TECHNISCHES RUNDSCHREIBEN Nr.

563

Betr.: **Motorensteuerung Fahrzeuge 348 und Mondial t**

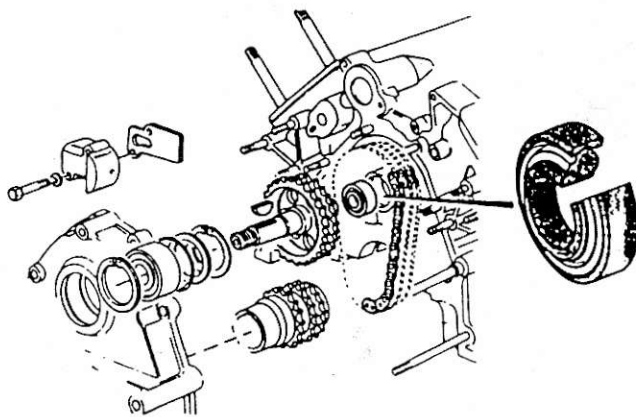
An den Fahrzeugen 348 und Mondial t sind einige Änderungen vorgenommen worden, um die Zuverlässigkeit des Systems zur "Motorensteuerung" zu erhöhen und die Geräuschbildung durch übermäßiges Spiel zu verringern, was auf einen außergewöhnlichen Verschleiß der Rollenlager Zch. Nr. **136153** zurückzuführen ist.

- Änderung Kurbelgehäuse, Kurbelgehäusedeckel, Lager am Deckel wird zum Kugellager Zch. Nr. **144713** \varnothing 42 mm.
- Kettenspanngleitschuh aus neuem Material Sthanil (Zch. Nr. **147337** und **147338**), sehr viel widerstandsfähiger als alter Typ (Zch. Nr. **138800** und **136059**).
- Zusätzlicher Führungsgleitschuh für Kette zur Motorsteuerung zwecks Verminderung der Kettenvibrationen

An den Fahrzeugen mit Motornummer unter **24720** (assembly Nr. **4384**) ist bei Inspektion 40.000 km folgendes notwendig : Austausch der Kettenspann-Gleitschuhe **138800** und **136059** gegen Gleitschuhe des neuen Typs **147337** und **147338** sowie Austausch des Rollenlagers Zch. Nr. **136153** gegen Kugellager Zch. Nr. **149241** (Durchmesser 35 mm).

Bei dem neuen Lager wird vermieden, das durch den Verschleiß der Laufstrecke der Rollenlager Probleme einer außergewöhnlichen Geräuschbildung auftreten, besonders ausgeprägt bei Achsenverschiebungen durch starke Zahnriemenzug.

Es ist unbedingt notwendig, das Lager mit dem Schutzschirm zum Zahnrad hin einzubauen 1.
